DODATEČNÉ INFORMACE Č. 2 K ZADÁVACÍM PODMÍNKÁM**1. IDENTIFIKAČNÍ ÚDAJE O VEŘEJNÉ ZAKÁZCE A ZADAVATELI**

Název veřejné zakázky:	Domov pro seniory Havlíčkův Brod - přístavba
Evidenční číslo veřejné zakázky:	VZ 632814
Identifikační údaje o zadavateli	
Název:	Kraj Vysočina
Sídlo:	Žižkova 1882/57, 587 33 Jihlava
IČ:	708 90 749
Veřejná zakázka podle předmětu:	Veřejná zakázka na stavební práce
Forma zadávacího řízení:	Otevřené řízení
Limit veřejné zakázky:	Nadlimitní

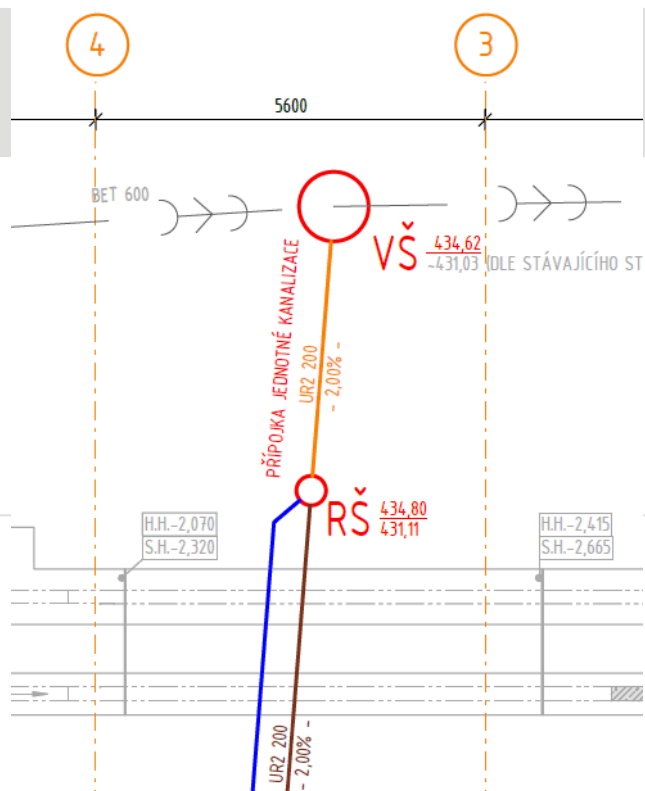
V projektové dokumentaci chybí projekt pro IO 01 Přípojky IS. Žádáme o doplnění projektové dokumentace a o bližší specifikaci plastových šachet – výška šachty, nosnost poklopu

Přípojka pitné vody byla řešena v předchozí etapě výstavby (Etapa 1, přeložka přípojky pitné vody trasa TVII). Přípojka kanalizace je obsažena v části dokumentace D.1.4.1. ZDRAVOTNĚ TECHNICKÉ INSTALACE, viz výkres "01-D.1.4.1.b.12. SVODNÉ POTRUBÍ - KANALIZACE". Na tomto výkresu jsou rovněž specifikovány šachty (legenda šachet) včetně poklopů a třídy zatížení (tř. B125, tř. D400). Výšky šachet lze určit z téhož výkresu - RŠ 434,80 (kóta výšky terénu)/431,11 (kóta dna šachty), VŠ 434,62/cca 431,03.

HLAVNÍ ČISTÍCÍ ŠACHTA
BETONOVÁ MONOLITICKÁ
VNITŘNÍ ROZMĚRY: 1200x900 mm
HLOUBKA: 1450 mm POD ÚROVNÍ PODLAHY 1.PP
+ POKLOP OCELOVÝ ČTVERCOVÝ 850x850 mm, TŘ. A15
+ ŠACHTOVÁ STUPADLA ŽEBŘÍKOVÁ

REVIZNÍ ŠACHTA NA KANALIZAČNÍ PŘÍPOJCE
KRUHOVÁ DN 425 Z POLYPROPYLENU
ŠACHTOVÉ DNO SOUTOČNÉ
1x ODTOK PP 200 Z ŠACHTOVÉHO DNA
2x PŘÍTOK PP 200 DO ŠACHTOVÉHO DNA
+ POKLOP LITINOVÝ KRUHOVÝ S TELESKOPEM, TŘ. B125

VSTUPNÍ ŠACHTA JEDNOTNÉ KANALIZACE
NOVÁ ŠACHTA OSAZENÁ V MÍSTĚ STÁVAJÍCÍ ŠACHTY
NA STÁVAJÍCÍ STOCE JEDNOTNÉ KANALIZACE
KRUHOVÁ DN 1000 Z POLYPROPYLENU
ŠACHTOVÉ DNO SOUTOČNÉ
1x ODTOK BET 600 Z ŠACHTOVÉHO DNA
1x PŘÍTOK BET 600 DLE STÁVAJÍCÍHO POTRUBÍ
1x PŘÍTOK PP 200 DO ŠACHTOVÉHO DNA
+ POKLOP LITINOVÝ KRUHOVÝ S TELESKOPEM, TŘ. D400
